Keuringsverslag van een elektrische laagspanning- en zeer lage spanningsinstallatie

NIET CONFORM

ID-label: Kasteelstraat 36 EK

Controlebezoek van een oude huishoudelijke elektrische installatie van een wooneenheid bij verkoop op vraag van de verkoper volgens (KB 08/09/2019) - AREI Boek 1- 8.4.2. en 8.2.1. en 4.2.4.3.

Afbeelding schakel- en verdeelbord:

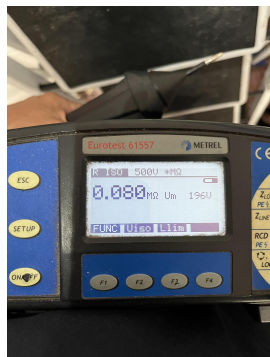
- I2.01 Eén of meerdere differentieelstroombeschermingsinrichtingen werken niet met testknop en/of stroominjectie. (Boek 1 Onderafdeling 6.5.7.2)
- I2.02 De waarde van de isolatieweerstand van één of meerdere stroombanen is kleiner dan 0,5M ohm. (Boek 1 Onderafdeling 6.4.5.1.)

- I5.03 Het verdeelbord is niet makkelijk toegankelijk. (Boek 1 Onderafdeling 5.3.5.1.C.)
- I6.01 De differentieelschakelaar aan het begin van de huishoudelijke installatie is niet verzegelbaar. (Boek 1 Onderafdeling 4.2.4.3.)

- I6.06 De differentieelstroombeschermingsinrichtingen die worden geplaatst in huishoudelijke installaties zijn ten minste van het type A. Een differentieelstroombeschermingsinrichtingen van het type AC is niet toegelaten. (Boek 1 Onderafdeling 5.3.5.3.)

- I7.01 De smeltzekeringhouders of houders van kleine vermogensschakelaars met pennen met een sectie kleiner dan 10mm2 zijn niet voorzien van kalibreerelementen. (Boek 1 Onderafdeling 5.3.5.5.A.)
